L. dz. DZP- 488 /24

Poznań, dnia 27.06.2024 r.

**Dotyczy: PN-44/24** postępowania w trybie przetargu nieograniczonego na **budowę budynku dydaktyczno-naukowego pn. Collegium Varia i garażu naziemnego wielokondygnacyjnego w formule 'zaprojektuj i wybuduj'.**

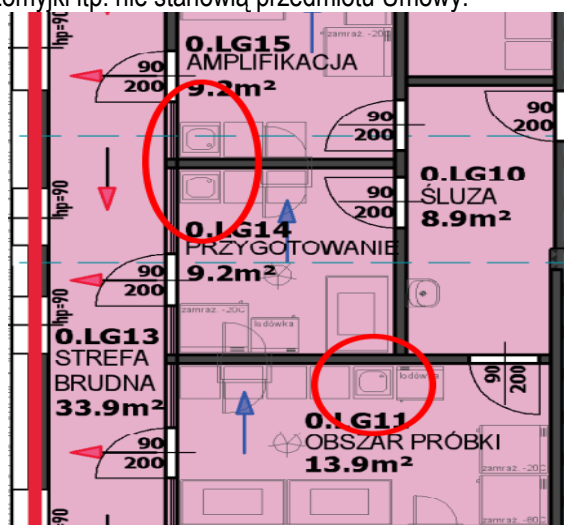
W załączniku nr 1.9 Laboratorium CAR-T dokonano podziału pomieszczeń na różne klasy czystości. W projekcie koncepcyjnym pomieszczenia laboratorium CAR-T (o różnych klasach czystości) są obsługiwane przez jedną centralę wentylacyjną – NW3. Zdaniem Wykonawcy nie gwarantuje to uzyskania rozdziału powietrza na odpowiednie klasy czystości powietrza. Uważamy, że powinny być przewidziane trzy centrale. Prosimy o potwierdzenie przyjętego w koncepcji rozwiązania.

Zamawiający nie potwierdza
